Title - Sujet Agrandissement quai des traversiers	
Solicitation No. - N° de l'invitation EE519-220842/A	Amendment No. - N° modif. 004
Client Reference No. - N° de référence du client R.115132.100	Date 2021-10-21
GETS Reference No. - N° de référence de SEAG PW-\$QCM-032-18217	
File No. - N° de dossier QCM-1-44065 (032)	CCC No./N° CCC - FMS No./N° VME
Solicitation Closes - L'invitation prend fin at - à 02:00 PM Eastern Daylight Saving Time EDT on - le 2021-11-02 Heure Avancée de l'Est HAE	
F.O.B. - F.A.B. Plant-Usine: <input type="checkbox"/> Destination: <input checked="" type="checkbox"/> Other-Autre: <input type="checkbox"/>	
Address Enquiries to: - Adresser toutes questions à: Girard, Isabelle	Buyer Id - Id de l'acheteur qcm032
Telephone No. - N° de téléphone (418) 580-3551 ()	FAX No. - N° de FAX () -
Destination - of Goods, Services, and Construction: Destination - des biens, services et construction:

AMENDMENT-004

Wharf Extension, Reinforcement, and New fenders Cap-aux-Meules, Québec

Question 12 : Extract from plan C33:

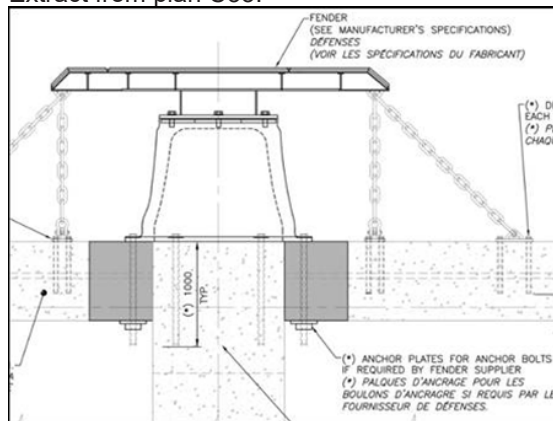
Are anchor plates and anchor bolts supplied by the supplier of the fenders?

Answer 12 : Bolts: supplied by the fender supplier. Plates: consider supplying them at this stage.
